Ministero dell'Ambiente e della Tutela del Territorio e del Mare

Parere n. 38 del 23 settembre 2020

Progetto:	<p style="text-align: center;"><i>Verifica di ottemperanza</i></p> <p>Nuova Stazione Elettrica a 132 kV Leseugno, da inserire sull'esistente linea a 132 kV T.730 Rivacciaio-Mondovì e del nuovo elettrodotto a 132 kV T.731 Leseugno-Ceva - Prescrizione 2 Provvedimento di verifica di assoggettabilità a VIA n. DVA-DEC-2018-0000301 del 09/07/2018</p> <p style="text-align: center;">ID_VIP: 5494</p>
Proponente:	<p style="text-align: center;">Terna Rete Italia S.p.A.</p>

Figura 2 – Tracciato dell'elettrodotto riportante la suddivisione in tratti appartenenti a diverse Classi di rischio

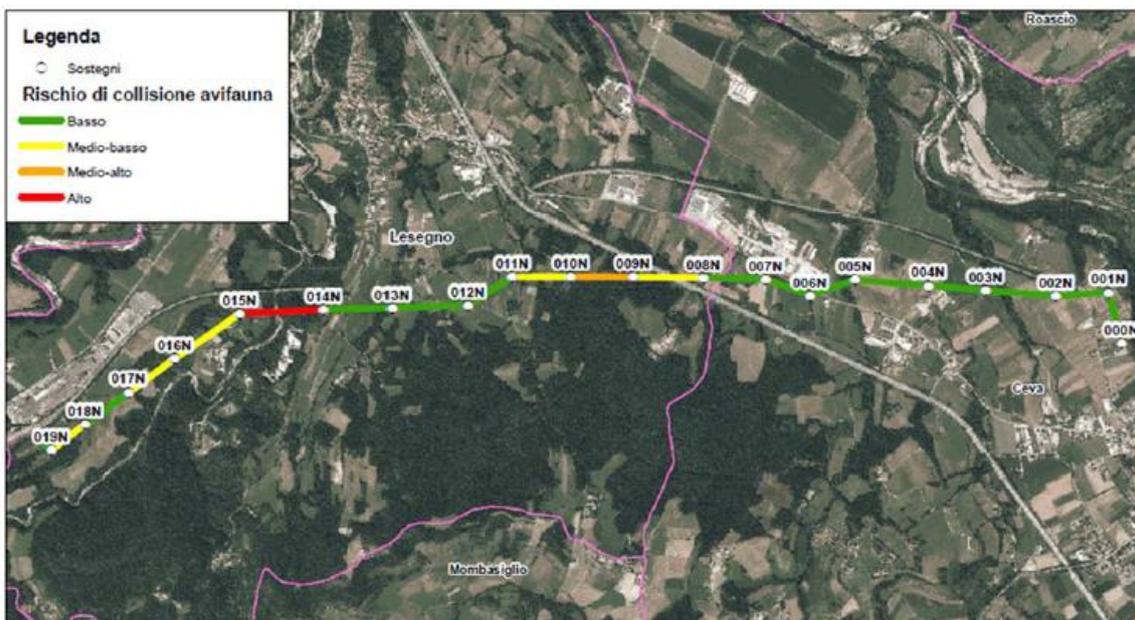
- l'ARPA Piemonte:
 - ha ritenuto condivisibile l'assegnazione ad una Classe di rischio *Bassa* dei tratti dell'elettrodotto compresi tra i sostegni da 017N a 998N;

- a differenza di quanto stabilito nello *Studio*, ha assegnato ad una Classe di rischio *Medio-Bassa* i tratti dell'elettrodotto da 001N a 007N e da 011N a 013N "*in considerazione non solo degli elementi naturali prevalenti ma anche dell'interesse dell'area quale direttrice per l'avifauna migratrice che utilizza le vie d'acqua quali corridoi preferenziali per gli spostamenti e le aree umide ed i seminativi per la sosta; e dove la presenza dell'elettrodotto potrebbe costituire un rischio potenziale di collisione*";

- estendere la posa dei dispositivi dissuasori a tutta la lunghezza della campata (100%) anche lungo i tratti appartenenti alle Classi di Rischio *Medio-Bassa* e *Medio-Alta*;

- posizionare i dissuasori ad una distanza di 15- 20 m nei tratti appartenenti alla Classe di Rischio *Medio-Bassa*;
 - ha richiesto di effettuare un monitoraggio avifaunistico post-operam specifico, indirizzato a valutare l'efficacia dell'intervento anti-collisione, sulla base di un protocollo da condividere con gli enti competenti (ISPRA, Regione Piemonte e ARPA Piemonte);

La Prescrizione n. 2 del Provvedimento di verifica di assoggettabilità a VIA n. DVA-DEC-2018-0000301 del 09/07/2018, relativa al progetto "Nuova Stazione Elettrica a 132 kV Lesegno da inserire sull'esistente linea a 132 kV T.730 Rivacciaio-Mondovì e del nuovo elettrodotto a 132 kV T.731 Lesegno-Ceva", **risulta ottemperata**, a condizione che al progetto siano apportate le variazioni conseguenti alle osservazioni dell'ARPA Piemonte.
